**Fragenkatalog zur Änderung des Flächennutzungsplans AACHEN*2030
– Windenergiegebiete 1-4 –**

Bezirksvertretung Aachen-Richterich

**Betreff: Stellungnahme der Bürgerinitiative Horbach Wind zur Änderung des
Flächennutzungsplans AACHEN*2030 – Windenergiegebiete 1 bis 4 -**

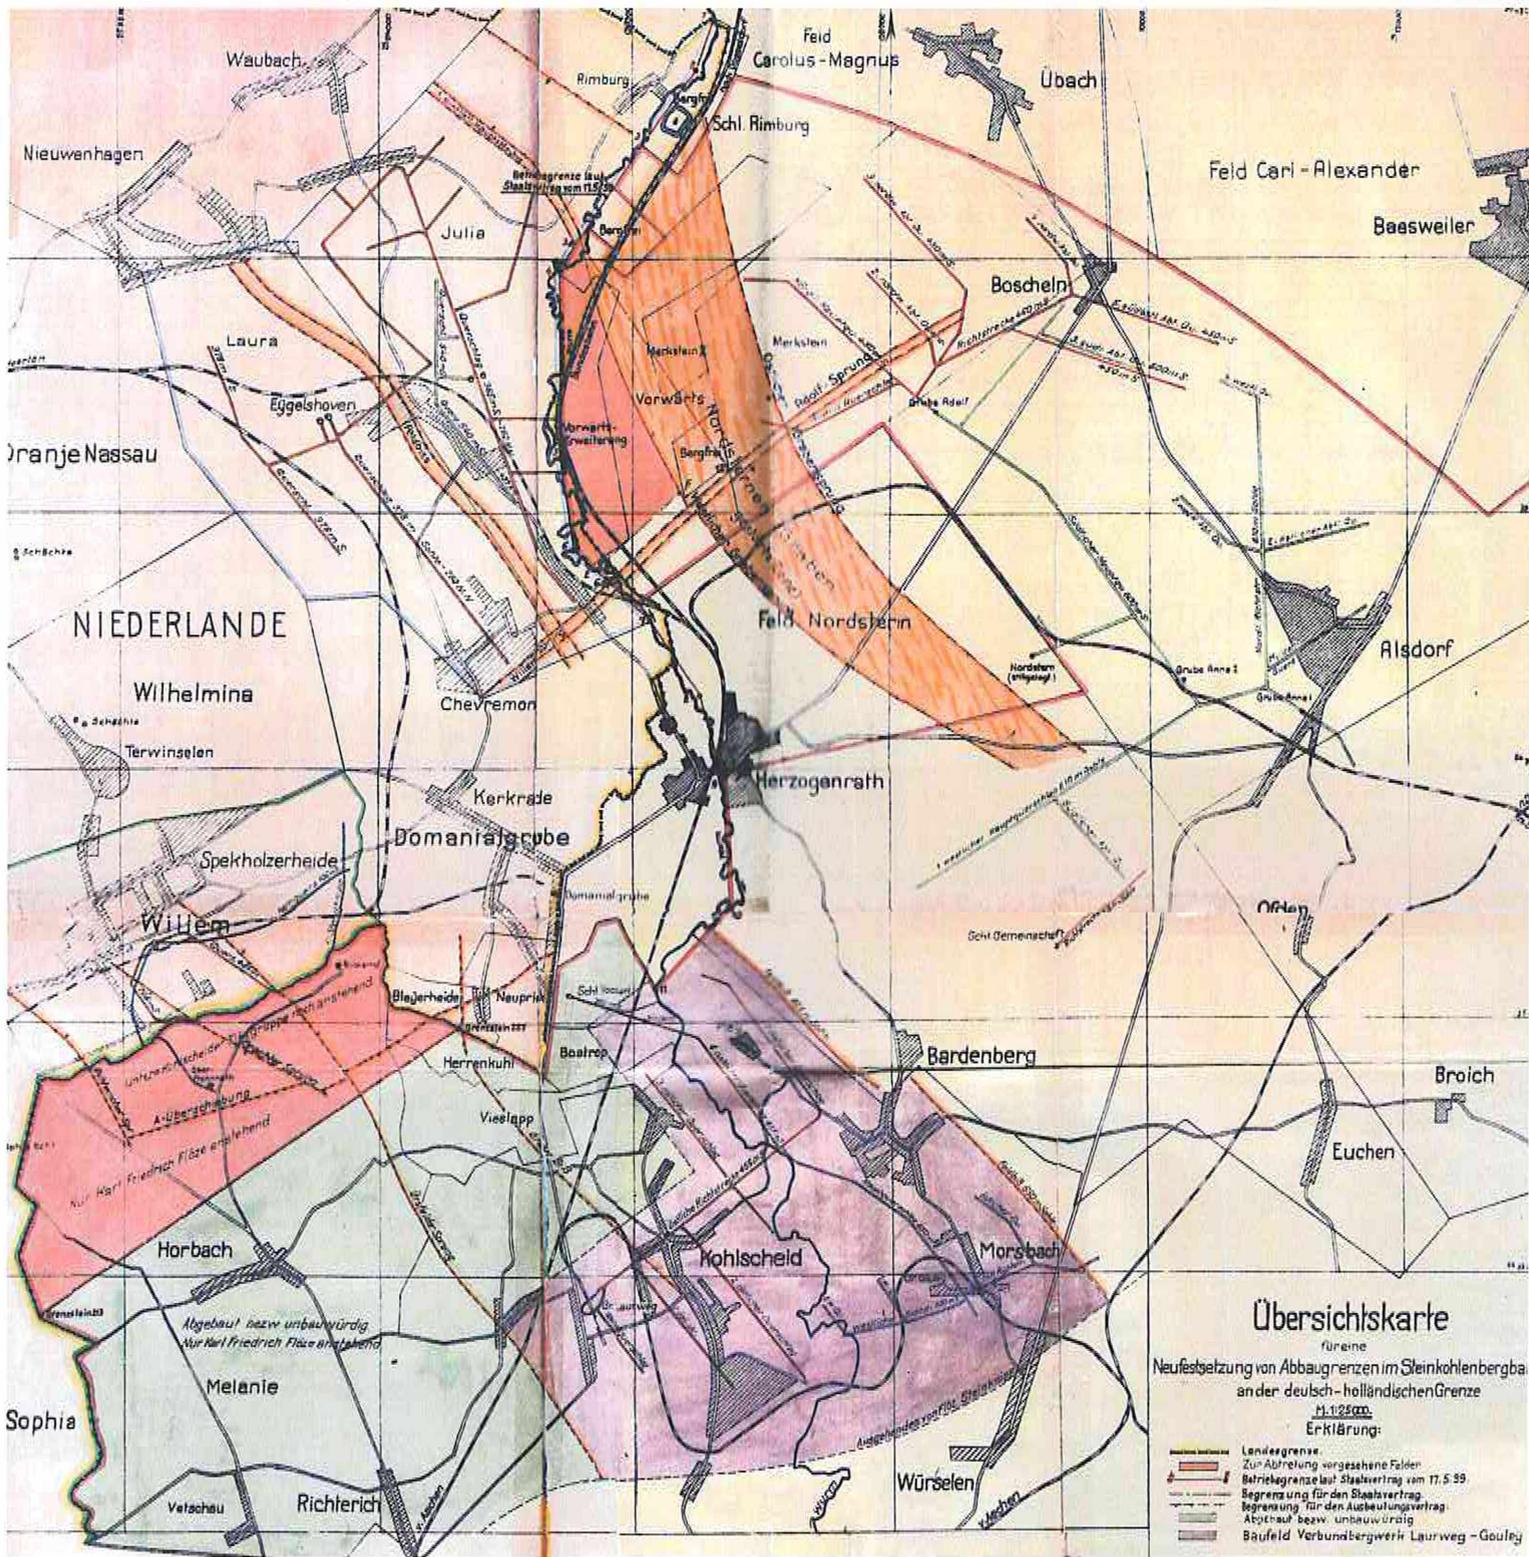
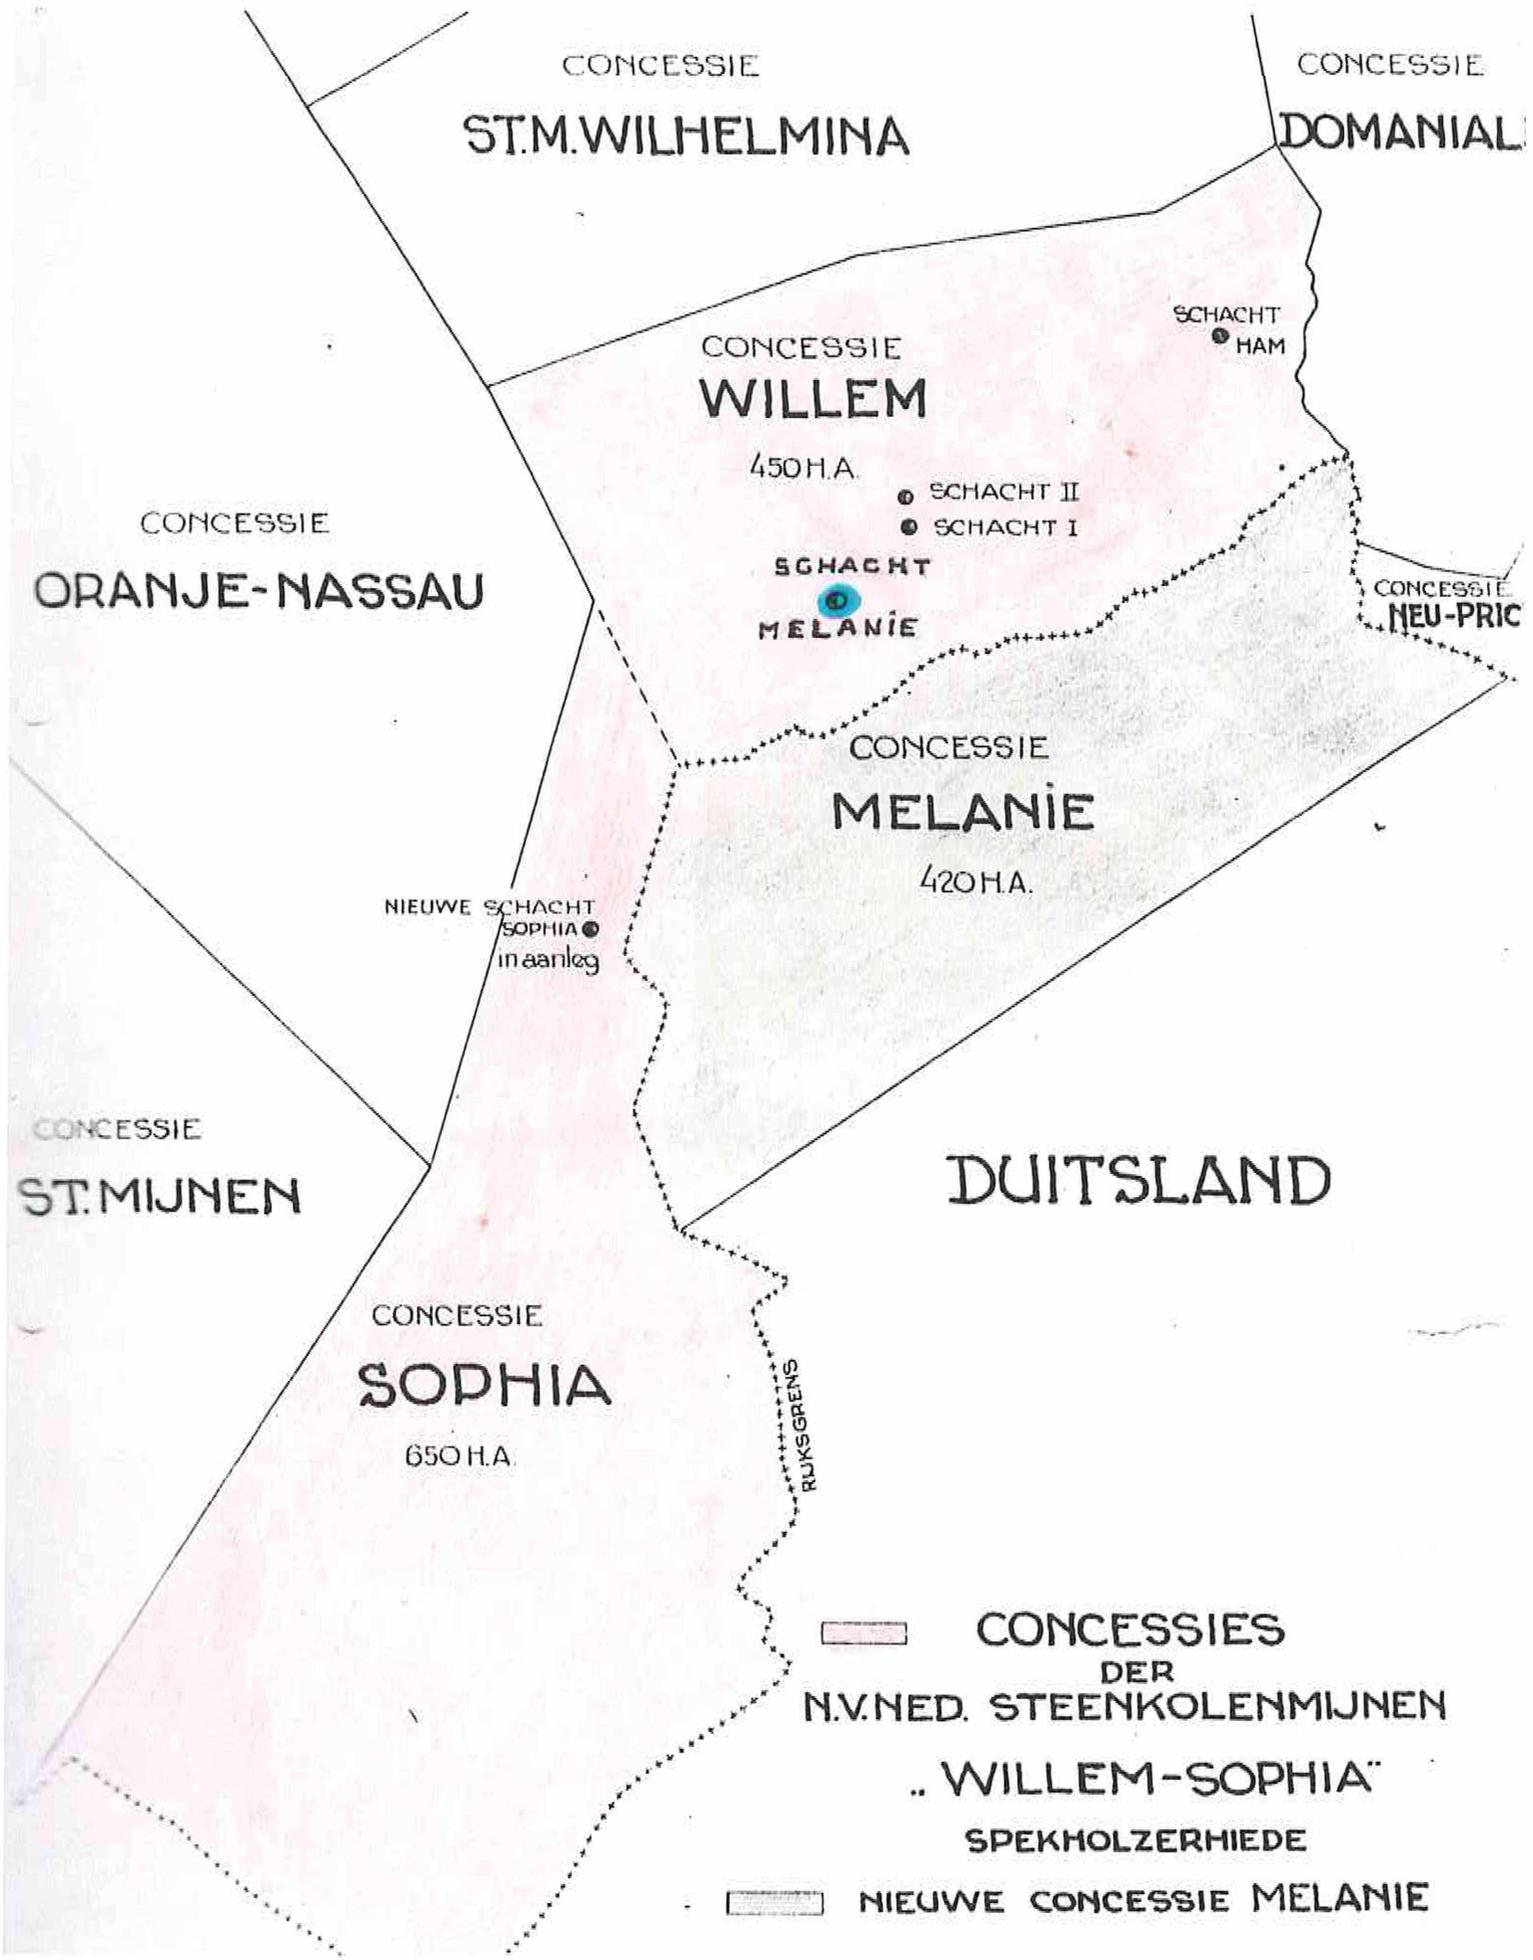
könnten Sie mich bitte informieren, ob bereits Untersuchungen bezüglich der Auswirkungen der geplanten Windenergiegebiete 2,3 und 4 auf die unterirdischen niederländischen Stollen durchgeführt wurden?

Die geplanten Windenergiegebiete 3 und 4 befinden sich zu fast 100 Prozent auf dem Abbaugelände.

Die genauen Verläufe der Stollen und Ihre Stabilität in Bezug auf die Einwirkungen von Windkraftanlagen sind mir nicht bekannt.

Besteht die Gefahr, dass das Gewicht der Anlagen und die erzeugten Vibrationen Bergbauschäden verursachen könnten, die wiederum die Stabilität der Windenergieanlagen gefährden?

Ich fordere transparente und unabhängige Untersuchungen, um die möglichen Risiken und Gefahren der Windenergieanlagen für die Stollenstabilität sowie die potenziellen Hochwassergefahren angemessen bewerten zu können. Die Sicherheit der Bürgerinnen und Bürger sowie der Schutz unserer historischen Stätten stehen dabei im Vordergrund.
